Hamburg-Wandsbek
Veloroute 7 - Maßnahme KP Kuehnstraße/Jenfelder Allee

– Abwägungsvermerk zur 1. Verschickung –

Hannover, Juli 2024

Anlage „Starkregengefahrenkarte“

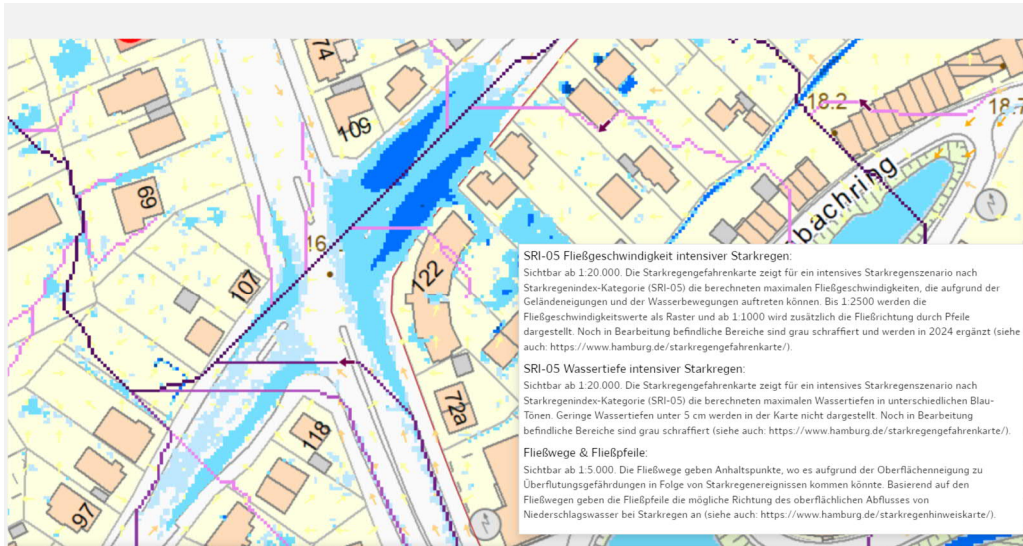
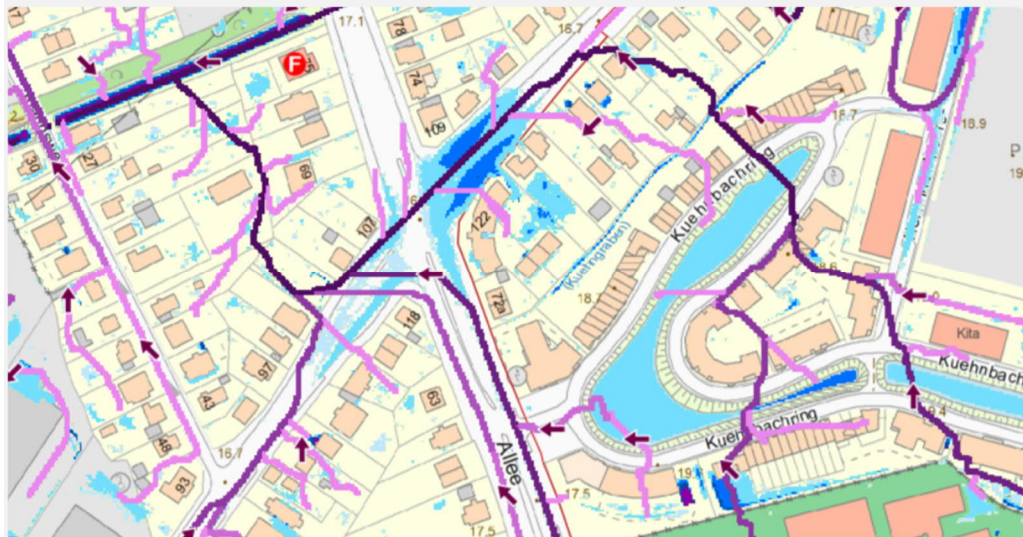
Gemäß der angehängten Ausschnitte der Starkregengefahrenkarte besteht im östlichen Bereich der Kreuzung Kuehnstraße -Jenfelder Allee bei einem 30-jährlichem Regenereignis (SRI 5) eine Überflutungsfahrer. Durch die Umgestaltung des Straßenkörpers darf es zu keiner Verschlechterung für Ober- oder Unterlieger kommen. Bestehende Fließwege dürfen nicht abgeschnitten, sondern sollten bestenfalls auf die Mitte des Straßenkörpers verlagert werden, um so Anlieger der Straße vor Überflutungen zu schützen und die Situation bei Starkregen zu verbessern. Bitte zeigen Sie im weiteren Planungsschritt auf, dass die Themen der Starkregenvorsorge sowie der wassersensiblen Straßenraumgestaltung Berücksichtigung gefunden haben.

Abwägung: Die Entwässerung wird im Zuge der Ausführungsplanung auch hinsichtlich der Überflutungsgefahr geprüft und abgestimmt und die Stellungnahme soweit möglich berücksichtigt.

Anlage „20240105 _ 1245 Auszug Straßenbauplan“

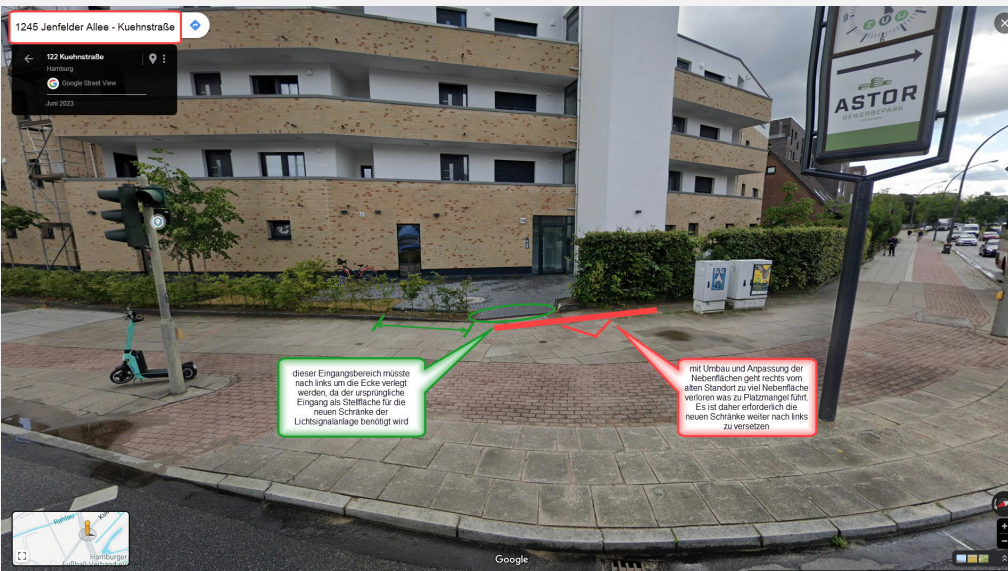
Unsere Einschätzungen zum Schaltschrankstandort sende ich Ihnen im Anhang.

Der vorgesehene Standort kann aufgrund des privaten Eingangsbereichs nicht umgesetzt werden. In Absprache mit HHVA werden die Schaltschränke zukünftig im südwestlichen Seitenraum angeordnet. Der neue Standort ist in der Planung dargestellt.

Anlage „20240105 _ 1245 Auszug GoogleMaps“

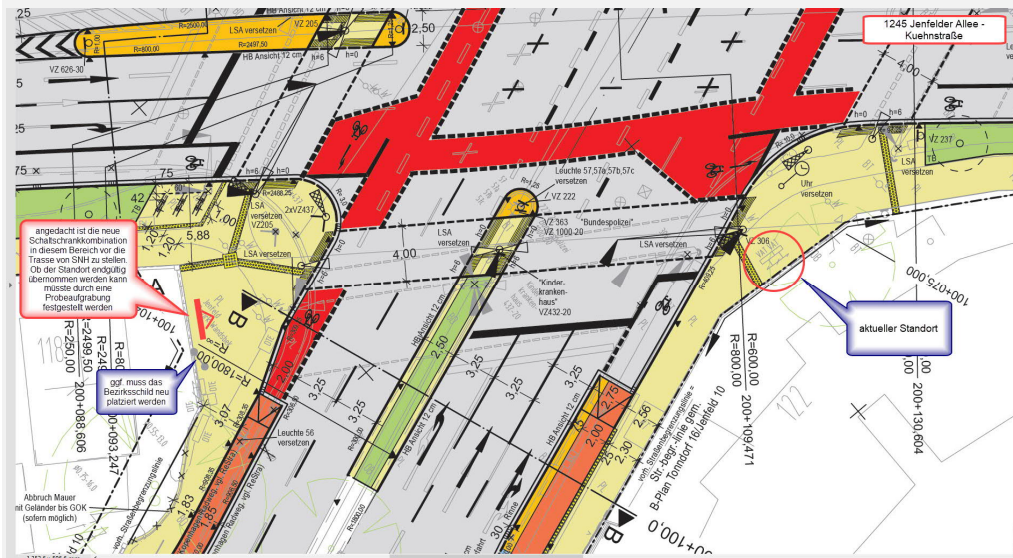
Bei Umgestaltung der Nebenfläche bittet die Polizei die LSA-Schaltschränke durch einen passiven Anfahrerschutz zu schützen, sofern dies möglich erscheint ist dies bitte planerisch zu prüfen.

In Absprache mit HHVA werden die Schaltschränke zukünftig im südwestlichen Seitenraum angeordnet. Ein passiver Anfahrerschutz kann vorgesehen werden.

Neuer Standort gemäß Nachverhandlung zwischen BA Wandsbek und HHVA

Anlage „FGU12343; SIA zu FGU12343“

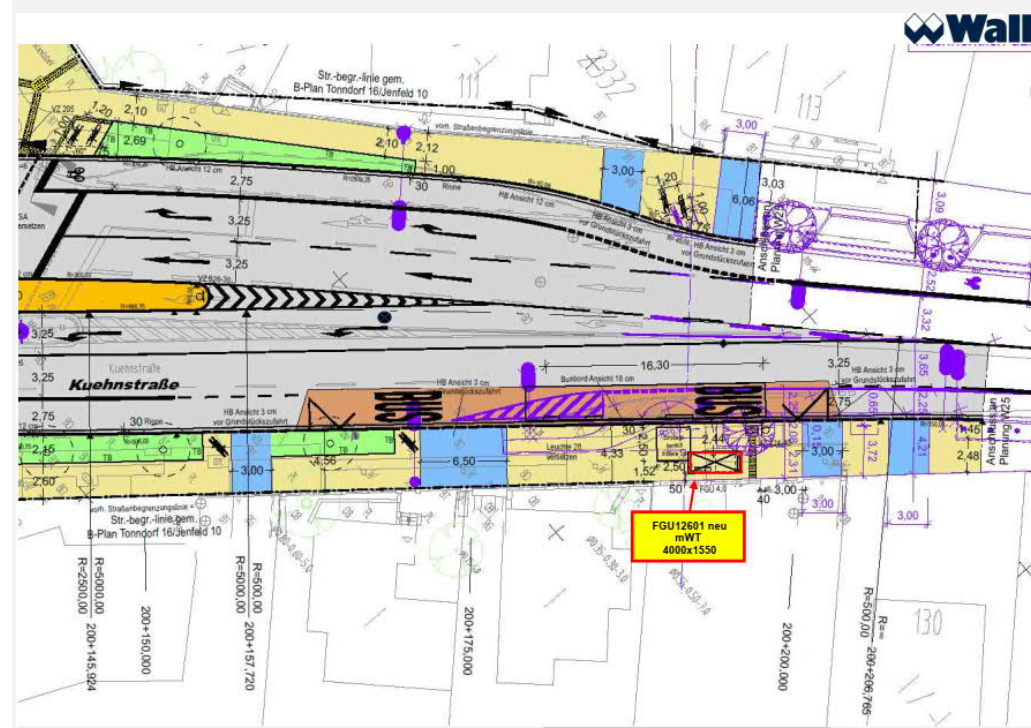
1. FGU12343, Hst. Kuehnstraße, Kuehnstraße, vor Hausnr. 99, Fahrtrichtung stadteinwärts (Singelmannsweg)
Mit der Versetzung wie im Plan dargestellt sind wir grundsätzlich einverstanden.
Bitte planen Sie hier jedoch einen FGU ohne Werbeträger ein.
2700 x 1300 mm mit zwei 60er Seitenscheiben
H-Mast/Dachkante ca. 1,50 m
2. Standort Vorschlag für eine SIA zu FGU12343
Wir bitten den von uns im Planausschnitt eingezeichneten Standort für unsere SIA zu berücksichtigen.
3. FGU12601, ein neuer Fahrgastunterstand Kuehnstraße nach Jenfelder Allee, Fahrtrichtung stadtauswärts (Schöneberger Str.)
Bitte planen Sie hier einen FGU mit Werbeträger ein.
4000 x 1550 mm mit eine 80er Seitenscheibe
H-Mast/WT ca. 1,50 m

Erforderliche Leitungsverlegungen aufgrund geänderter Fahrbahnränder und geplanter Baumpflanzungen wurde mit den Leitungsträgern und dem Bezirksamt besprochen, können jedoch nicht umgesetzt werden. Im Zuge der Abstimmung der Leitungsverlegungen mit den Leitungsträgern wird der vorgeschlagene SIA-Standort berücksichtigt.

Anlage „Kuehnstr.122-124 Lageplan“

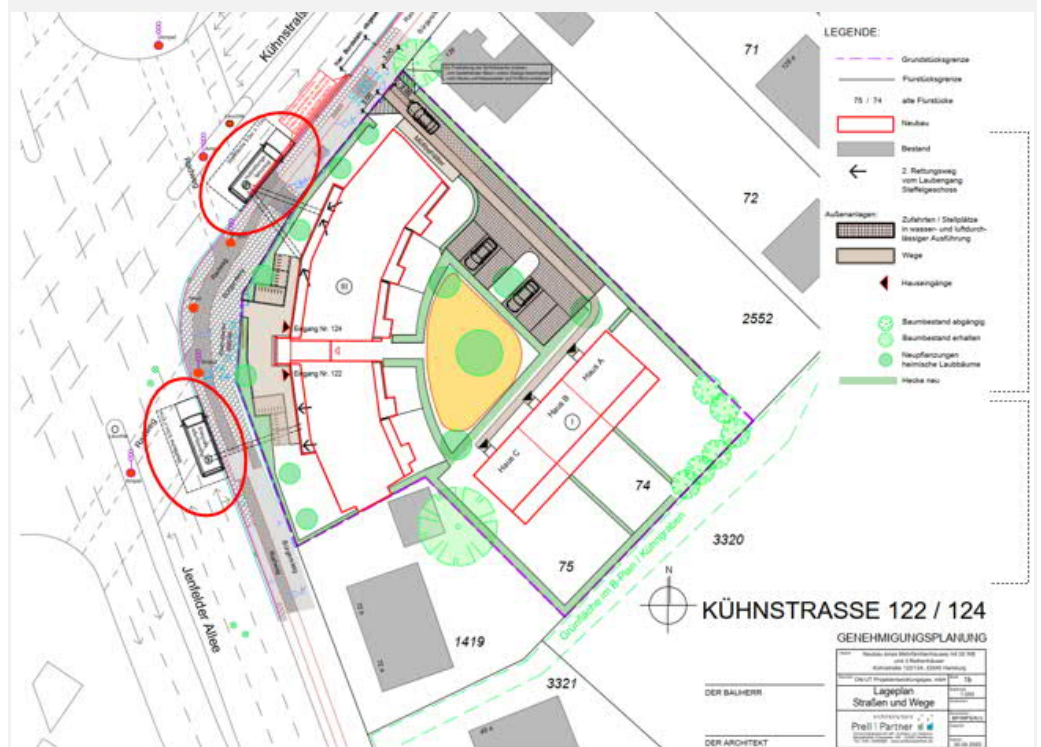
- Kuehnstr. 130 + 130a – Flurstück 70: hier müssten zwei Überfahrten gebaut werden. Nach Aktenlage wurde vorne eine Tiefgarage und hinten eine Garage genehmigt (siehe beigefügtes Foto)
- Kuehnstraße 122-124 – Flurstücke 74 + 75: bitte berücksichtigen Sie bei der Planung von Straßenbäumen, dass hier die Feuerwehraufstellflächen für den 2. Rettungsweg aus den Gebäuden im öffentlichen Raum (siehe beigefügten Lageplan) angeordnet sind

mit Bordabsenkung entstehen, der im Hinblick auf die Barrierefreiheit ungünstig zu betrachten ist. Ohne Erlaubnis nach § 18 Abs. 1 des HWG besteht kein Rechtsanspruch auf die Herstellung bzw. Vorhaltung einer entsprechenden Fläche im Zuge der jetzigen Neuplanung. Nach aktuellen Informationen liegt keine Erlaubnis vor.

Eine Beteiligung von MR im Zuge der Planung der Aufstellflächen der Kuehnstraße 122-124 hat nicht stattgefunden, obwohl der Ausbau der Veloroute bereits bekannt war. In einer entsprechenden Stellungnahme wurde darauf hingewiesen, dass kein Rechtsanspruch auf die Verfügbarkeit der Aufstellflächen besteht. Seitens der Eigentümergemeinschaft ist ein alternativer Rettungsweg zu gewährleisten.
